Gutachterliche Stellungnahme zur Dammsanierung Schwanenteich in Gießen

Hiermit nehmen wir unter Berücksichtigung der Stellungnahmen von Herrn Halblaub (Genehmigungsbehörde: Landkreis Gießen, Fachdienst 73 Wasser- und Bodenschutz) und Herrn Laun (ETN Ingenieurbüro für Geotechnik Bauwesen und Umweltschutz, Hungen) umfassend Stellung zu den vorliegenden Ausführungsvarianten für die Dammgestaltung zwischen Schwanenteich und Wieseck. Mit den anliegenden Skizzen werden sieben Entwurfsvarianten und der Ist-Zustand exemplarisch an einem Dammprofil dargestellt. Nachfolgend werden diese kurz beschrieben und aus ingenieurplanerischer, fachgutachterlicher und Sicht der Genehmigungsbehörde kommentiert:

Variante I

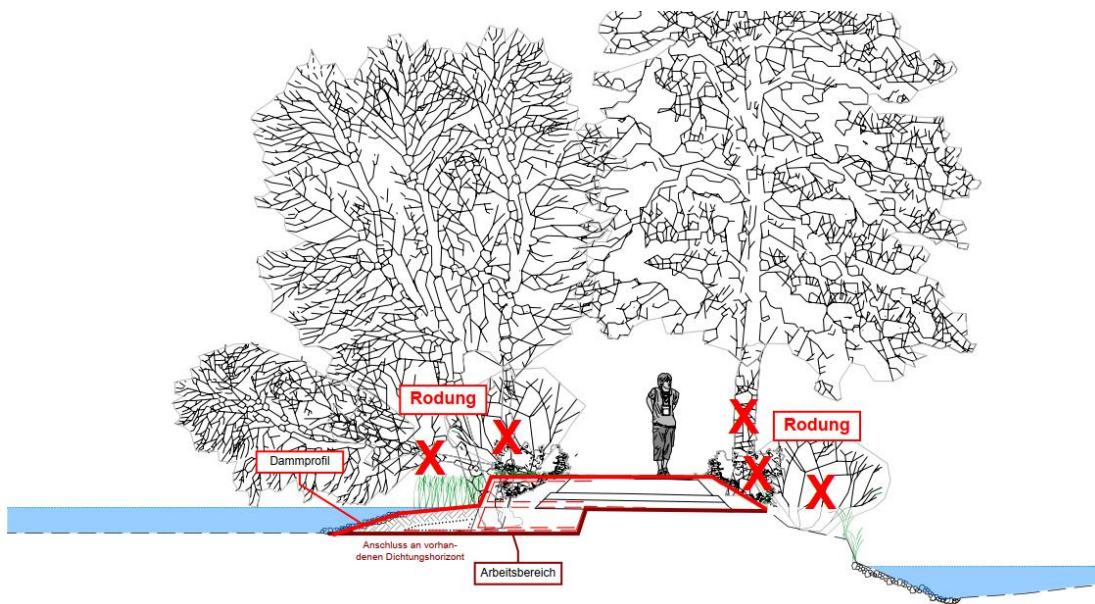
Die Variante stellt die zum Zeitpunkt der Antragslegung (2012) aus ingenieurplanerischer und fachgutachterlicher Sicht und unter Berücksichtigung der Auflagen des Denkmalschutzes beste Lösung dar, da sowohl die geforderte Linienführung des Ufers als auch die Anforderungen hinsichtlich langfristiger Abdichtung des Dammkörpers und der Wegenutzung durch Betriebsfahrzeuge der Stadt Gießen erfüllt werden.

Variante II

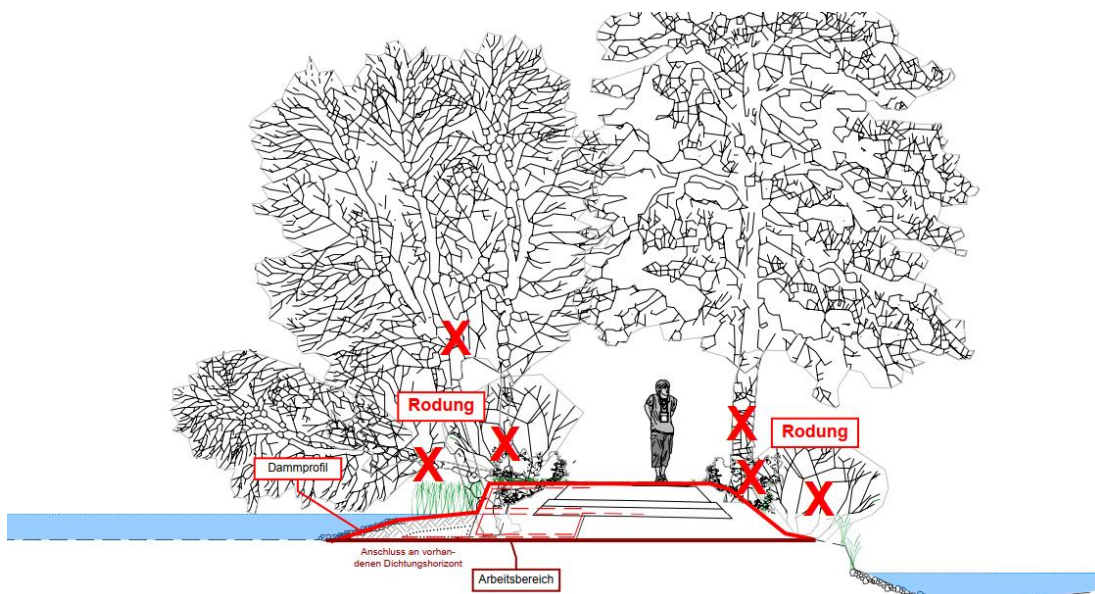
Variante II stellt unserer Einschätzung nach den aus ingenieurplanerischer und fachgutachterlicher Sicht und unter Berücksichtigung der Auflagen des Denkmalschutzes besten Entwurf dar.

Variante III

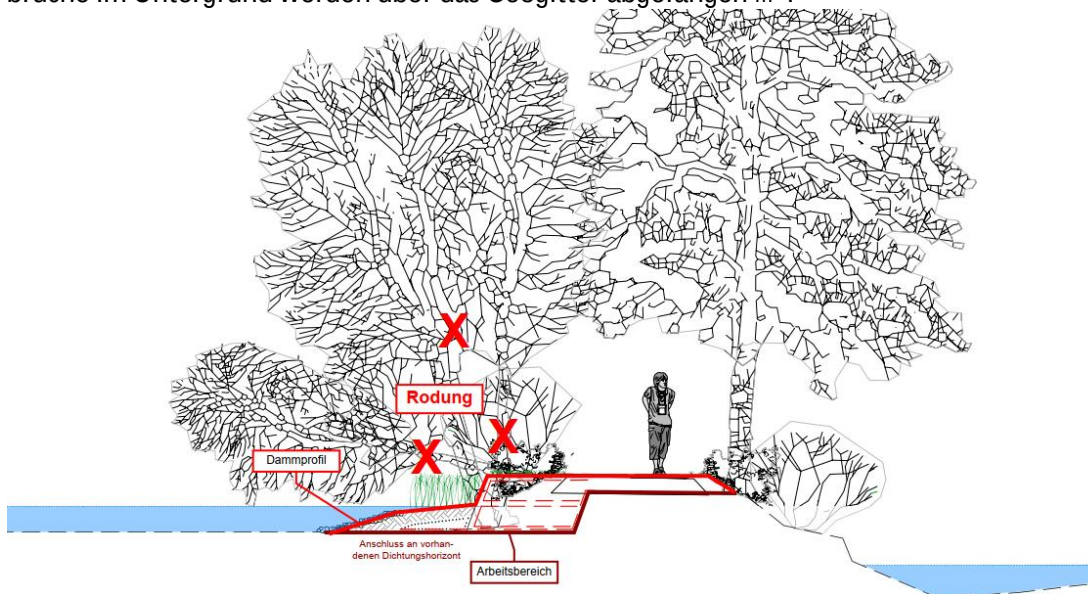
Der Entwurf erfüllt bei vollständiger Rodung des teichseitigen Bewuchses dabei die Anforderungen hinsichtlich Dammdichtung und Ufergestaltung des Denkmalschutzes entsprechend der beiden vorherigen Varianten. Die Wegeertüchtigung wird dabei jedoch anders als bei diesen zur Reduzierung des Eingriffs in die Wurzelbereiche der wieseckseitigen Bewuchses auf den Austausch der oberen Schichten (ca. 30cm) beschränkt. Zur Erhöhung der Standsicherheit des Weges wird unter diesen Schichten flächig ein Geogitter eingebaut. „Um die Verkehrssicherheit dauerhaft zu gewährleisten bzw. das Geogitter nicht zu überlasten, müssen die Einbrüche nachgebessert werden (d.h. öffnen und verfüllen)“, wie ETN in der E-Mail von Herrn Laun vom 14.09.2022 ausführt. Auf eine umfängliche Verfüllung der Hohlräume im Dammkörper und eine fachgerechte Verdichtung des Bodenkörpers wird im Sinne der Schonung der Wurzeln dabei verzichtet, da eine Verfüllung verfahrenstechnisch aufwendig ist und zudem ggf. über den Eingriff in den Wurzelbereich bauschädigend wirkt. Hierdurch werden sich auch zukünftig lokale und uneinheitliche Setzungen im Dammkörper ergeben, sich die Wurzelbereiche ausbreiten und das Risiko von Windwurf erhalten. Es ist zudem nicht ausgeschlossen, dass der Aushub zur Herstellung der geplanten Uferbefestigung auf der Teichseite des Dammes in die Wurzelbereiche der Bäume auf der wieseckseitigen Böschung des Dammes reicht und dort zu Wurzelschädigungen oder umfangreichem Wurzelverlust führt. All dies sind Ereignisse, die einen gegenüber den Vorvarianten

zusätzlich erforderlichen Unterhaltungsaufwand mit sich bringen. Unter Berücksichtigung der gesellschaftlichen Anliegen zum möglichst weitgehenden Erhalt des teichseitigen Bewuchses stellt Variante III im Sinne der Dauerhaftigkeit aus ingenieurfachlicher Sicht eine vertretbare Kompromisslösung gegenüber dem Ersatzneubau von Variante II dar.

Variante IV

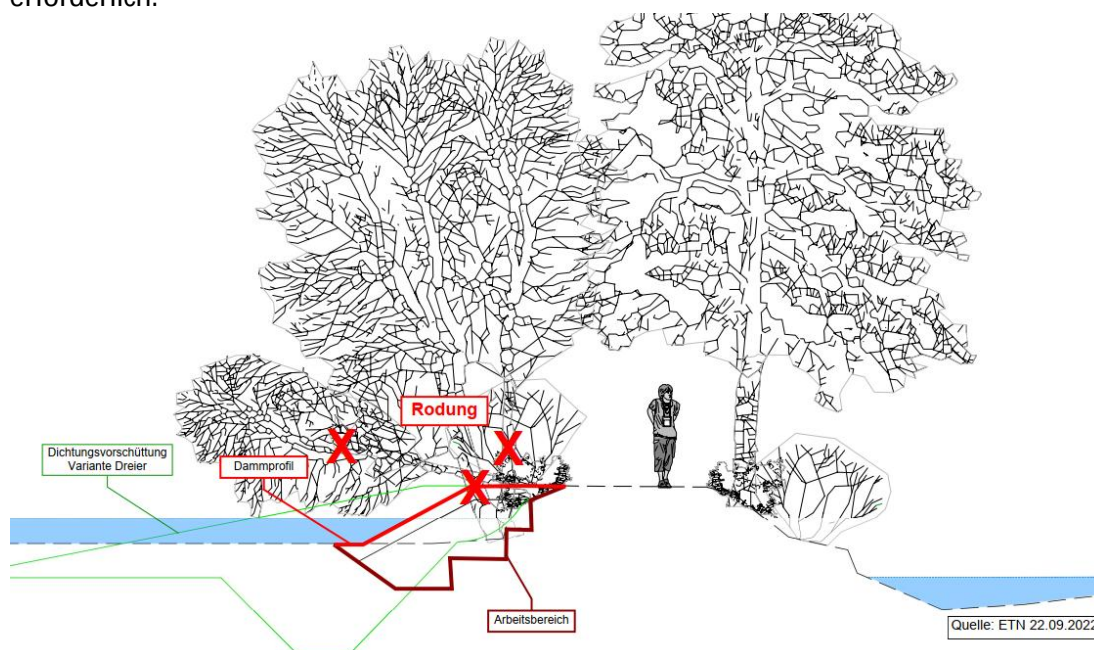
Das Büro ETN bewertet die beschriebene Variante IV mit E-Mail vom 26.09.2022 wie folgt:
„Prinzipiell ist die Dammvorschüttung in der [Variante Dreier Oktober 2022] standsicher ausführbar, jedoch nicht ohne erhöhten bautechnischen Aufwand umsetzbar. Insbesondere muss trotz des entleerten Teiches mit einer umfangreichen Wasserhaltung gerechnet werden, da der Wasserspiegel mind. von $\sim \text{NN} + 156,7 \text{ m}$ auf $\sim \text{NN} + 155,2 \text{ m}$, d.h. um ca. 1,5 m abgesenkt werden muss Hierdurch ergeben sich erhebliche Fördermengen und Absenkungen (ökologische Auswirkungen müssten geprüft werden). Für den Anschluss der Vorschüttung an den bestehenden Damm muss der Strauchbewuchs an der Dammböschung auf der Teichseite entfernt werden. Des Weiteren ist davon auszugehen, dass vereinzelte Bäume im Zuge der Profilierungsarbeiten entfernt werden müssen (jedoch weitaus weniger wie in der Variante 1a). Zwischen dem bestehenden Damm und der Vorschüttung ist eine Wurzelsperre einzubauen, um zu verhindern, dass die verbleibenden Bäume Wurzeln in der Vorschüttung bilden. Eine Optimierung des Vorschüttungskörpers ist ggf. im Zuge einer Ausführungsplanung bzw. der Standsicherheitsberechnungen möglich (Eingriff/Aushub bis auf $\text{NN} + 155,2 \text{ m}$ ggf. nicht notwendig, ggf. Verzicht auf flachgezogene, teichseitige Böschung). Eine flache Böschung Richtung Schwanenteich könnte ungewollte Nutzungsänderung in diesem Bereich zur Folge haben.“

Auch bewertet das Büro ETN die Nutzung des Dammweges kritisch: „Durch die Sanierung der Hohlräume (Nachverdichtung und Verwendung Vibrationsmeißel) ist davon auszugehen, dass auch intaktes Wurzelwerk geschädigt wird. Des Weiteren muss damit gerechnet werden, dass weitere Setzungen und Einbrüche im Nachgang der Sanierung zu erwarten sind, da weiteres Totmaterial (verrottendes Wurzelwerk) im Damm vorhanden bleibt. Entsprechend kann aus unserer Sicht mit dem beschriebenen Verfahren nur ein Teil der Hohlräume verfüllt bzw. saniert werden. Diese Maßnahme ist nur in Verbindung mit dem Geogitteraufbau zu empfehlen.“

- **Abdichtung:** Der Dichtungskörper ist an die vorhandenen bindigen Horizonte unter dem Damm einzubinden um einer Unterläufigkeit entgegen zu wirken. Diese kann jedoch unter Berücksichtigung der Ergebnisse der Baugrunderkundungen weitaus weniger tief ausgeführt werden.
Die für einen standsicheren und dichten Anschluss an den erbleibenden Dammkörper erforderliche, auch von ETN empfohlene Verzahnung ist im Entwurf nicht vorgesehen. Es sind Setzungen und Rissbildung in der Anschlussfuge zu erwarten.
Der Dichtungskörper ist bei der Variante nicht gegen eine Durchwurzelung geschützt, so dass sich eine Reduzierung der Dichtwirkung durch Wurzeleindrang unweigerlich mittelfristig ergeben werden.

- **Andienung:** Die Andienung der Baustelle erfolgt über eine Baustraße, die parallel zur Uferlinie im trockengelegten Teich angeordnet ist. Hiermit ergibt sich die durch ETN beschriebene Aufwand: Zur Herstellung der Baustraße „ist ein Aushub der Teichsohle (Schlick) und ggf. Entsorgung bzw. Zwischenlagerung des Materials sowie der Aufbau einer tragfähigen Arbeitsebene (Grobmaterialschüttung in einer Stärke von ca. 0,5 m, ggf. Geotextil- und Geogittereinlage) erforderlich.“

- **Baugrube:** Die geplanten Baugruben sind hinsichtlich Standsicherheit der Böschungen
- **Arbeitssicherheit:** Sowohl die Tiefe der Baugrube als auch die Böschungsneigungen stellen im Sinne der Arbeitssicherheit eine potenzielle Gefährdung für das Baustellenpersonal dar und sind damit unzulässig.

- Grundwasserabsenkung: Die tiefe Baugrube macht die durch ETN beschriebene Grundwasserabsenkung erforderlich. Deren Auswirkungen auf den Grundwasserhaushalt und das Fließgewässer sowie Gebäude und Verkehrsanlage sind zunächst zu bewerten und Genehmigungen für die Grundwasserabsenkung und eine Einleitung des geförderten Grundwassers in die Wieseck zu erwirken, wie auch die Genehmigungsbehörde mit Stellungnahme vom 21.11.2022 ausführt.

- Verkehrssicherheit: Der Erhalt des Bewuchses auf wieseckseitigen Dammseite und die im Sinne des Wurzelschutzes ausbleibende fachgerechte Verdichtung des Wegeuntergrundes schränken die Belastbarkeit ein und bringen Absenkungen mit sich, die einer langfristigen Verkehrssicherheit entgegenstehen. Das durch ETN empfohlene Geogitter verzögert die Entwicklung wie ausgeführt, kann diese ab nicht grundsätzlich verhindert.

- Gestaltung der Uferlinie: Die Ausbildung einer Böschung weicht maßgeblich von der durch die Denkmalbehörde geforderten Ausführung einer vertikalen und in der Örtlichkeit deutlich wahrnehmbaren Uferlinie ab.

- Bodenbewegungen: Der tiefe Einschnitt in und die flache Anschüttung des vorhandenen Dammes machen gegenüber den Vorvarianten erhebliche zusätzliche Bodenbewegungen einschließlich Zwischenlagerung und Verwertung erforderlich. Diese erzeugen erhebliche Zusatzkosten, die erst nach Bewertung von Bodenqualität und –zusammensetzung qualifiziert erhoben werden können.

- Rodung: Anderes als in den Entwurfsskizzen dargestellt, sind auf der teichseitigen Böschung und am Böschungsfuß sämtliche Bäume und Gehölze vor Umsetzung der Maßnahme zu entfernen, um den vorgeschlagenen Anschluss der neuen Böschung an den Damm einen zu ermöglichen.

- Kosten: Die Kostenaufstellung von Herrn Dreier ist nicht ausreichend transparent, um diese bewerten zu können. Da sie jedoch maßgebliche Aspekte wie Herstellung der Baustraße, Verwertung von Bodenmaterial und den Aufwand in Zusammenhang mit der Wasserhaltung nicht berücksichtigt, ist davon auszugehen, dass sie keine Vergünstigung gegenüber den Vorvarianten darstellt. Vielmehr ist von einer Kostensteigerung auszugehen, die im Rahmen einer qualifizierten Massen- und Kostenaufstellung zu wäre.

Aufgrund dieser Aspekte ist Variante „Dreier September2022“ für eine Umsetzung nicht zu empfehlen.

Variante V

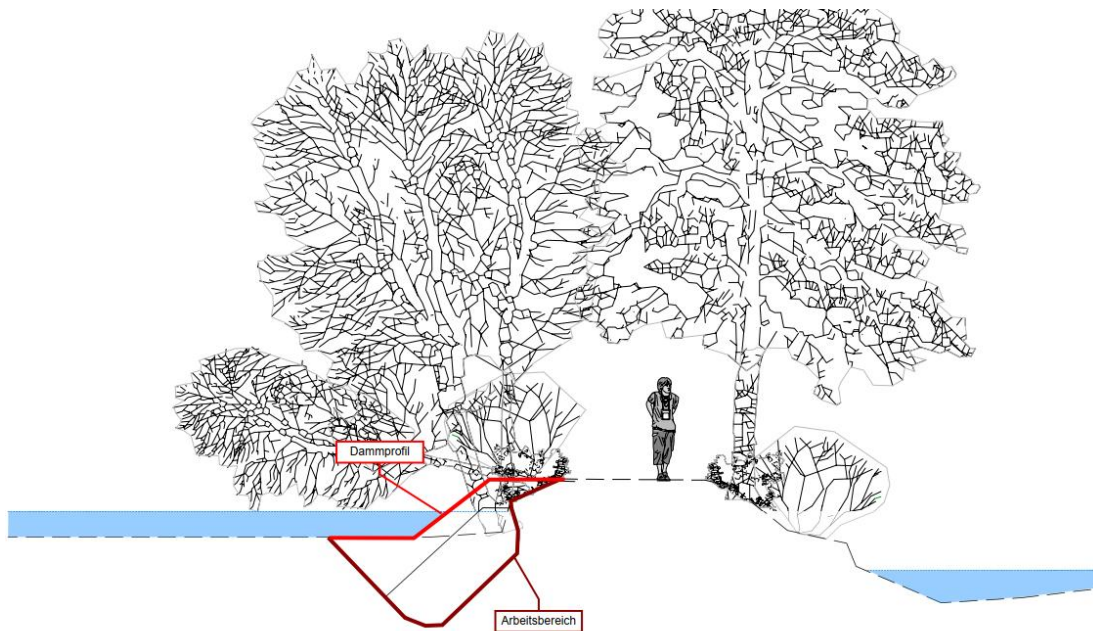
Das Büro ETN bewertet die beschriebene Variante IV mit E-Mail vom 09.11.2022 wie folgt:
„Die wesentlichsten Unterschiede [zum zu Variante IV beschriebenen ETN-Entwurf] liegen, wie bereits bei der „Variante Dreier September 2022“, in der fehlenden Dammverzahnung und der tiefer ausgeführten Dichtungsschüttung. Ebenfalls wie bereits bei „Variante Dreier September 2022“ werden die Eingriffe in den bestehenden Damm und den Bewuchs auf ein Minimum reduziert, jedoch umfangreiche Eingriffe in den Teichbereich erforderlich. Gegenüber den bisherigen Varianten ist eine deutlich steilere Baugrubenböschung am Bestandsdamm (Bauzustände) erforderlich. ... Die Dammvorschüttung in der „Variante Dreier 2022“ ist nicht ohne erhöhten bautechnischen Aufwand ausführbar. Die Standsicherheit der Bauzustände (steile, tiefe Baugrubenböschung am Bestandsdamm) muss geprüft werden (ggf. Zusatzmaßnahmen erforderlich).“

Mit E-Mail vom 21.11.2022 wies die Genehmigungsbehörde explizit auf folgende wasserwirtschaftliche und wasserrechtliche Aspekte für eine Umsetzung der Variante V hin:
Wassermengen und Wasserableitung aus der Grundwasserabsenkung unter Berücksichtigung der stofflichen Komponente (Belastungen),
Auswirkungen auf das Fließgewässer „Wieseck“ bei Grundwasserabsenkung bis unter Sohl-niveau,
Auswirkungen für angrenzende Nutzungen (Bebauung, Vegetation) in Abhängigkeit des noch zu ermittelnden „Absenkungstrichters“ (ggf. Beweissicherungsverfahren erforderlich / zweckmäßig).

Abgesehen davon, dass für Variante V der Umfang der Bodenbewegungen geringer ausfällt, sind die für Variante IV beschriebenen Aspekte auch für die Bewertung von Variante V maßgebend, so dass auch „Dreier Oktober 2022“ aus unserer Sicht für eine Umsetzung nicht zu empfehlen ist.

Variante VI

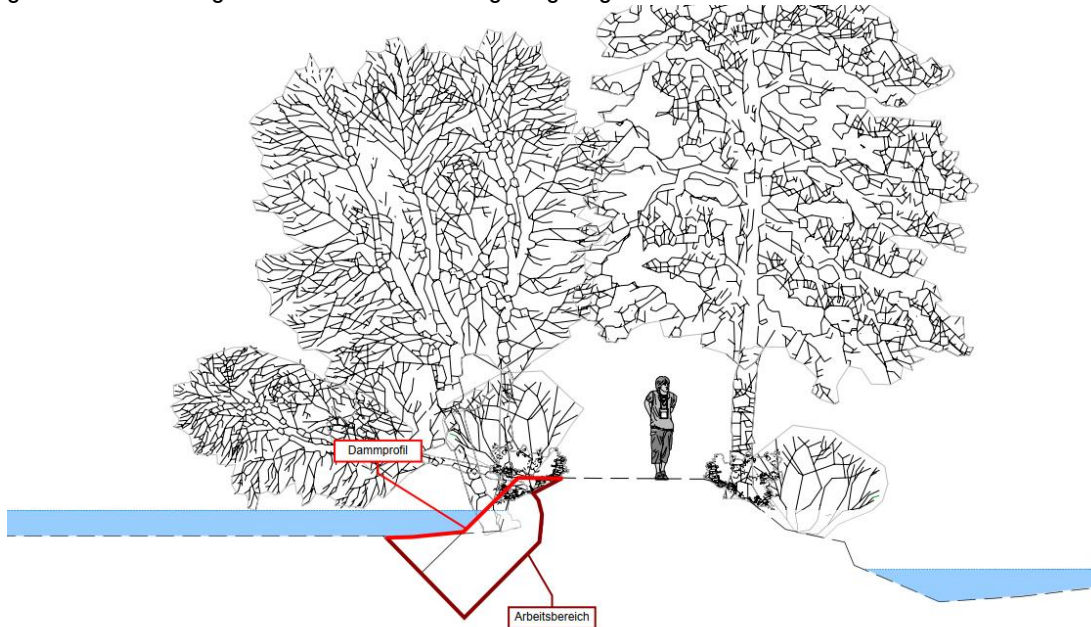
Die ergänzenden und konkretisierten Angaben zu Variante VI heben die zu Variante V geäußerten Bedenken nicht auf, so dass unsere Einschätzung nach auch diese grundsätzlich nicht zu empfehlen ist.

Variante VII

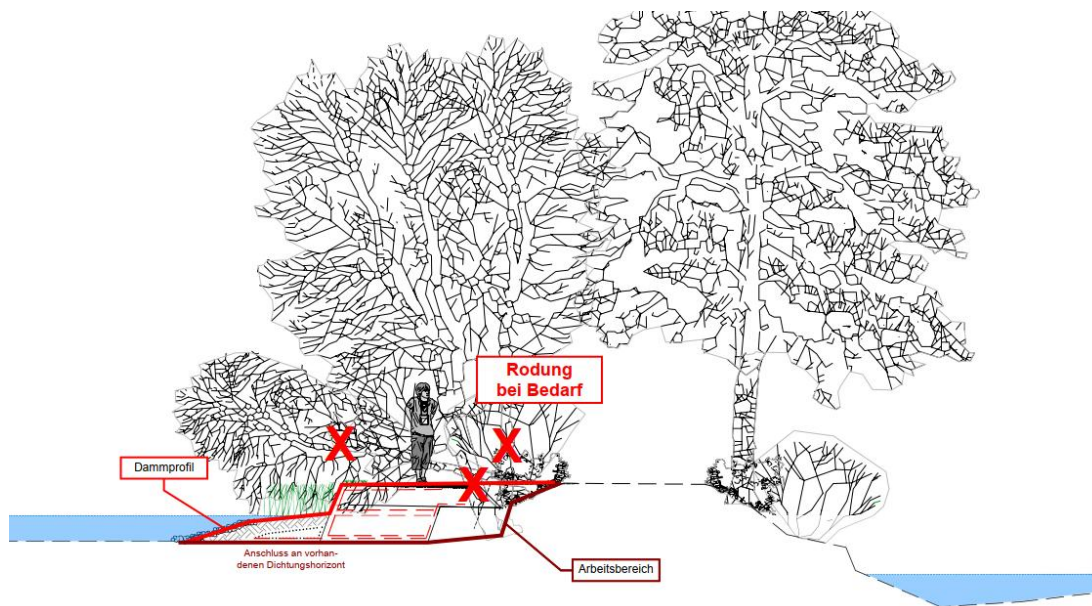
Variante VII kommt dem Bestreben entgegen, den Bewuchs auf dem Damm n.M. zu erhalten. So werden Bäume und sonstige Gehölze auf der wieseck-zugewandten Seite vollständig und auf der teich-zugewandten Seite zu einem geringen Teil erhalten bleiben können. Gleichzeitig wird den Auflagen des Denkmalschutzes hinsichtlich einer gradlinigen und nahezu vertikalen Ufereinfassung Rechnung getragen. Der vorhandene Dammkörper ist auch für diese Variante Pflege und Unterhaltung zu unterziehen, da er weiterhin als stützendes Element für die teichseitige Anschüttung wirkt. So ist beispielhaft Materialverlust am Dammkörper durch Beheben von Erosionsschäden und Auswirkungen eines Windwurfs oder durch Ausgleich von Setzungen zu vermeiden.
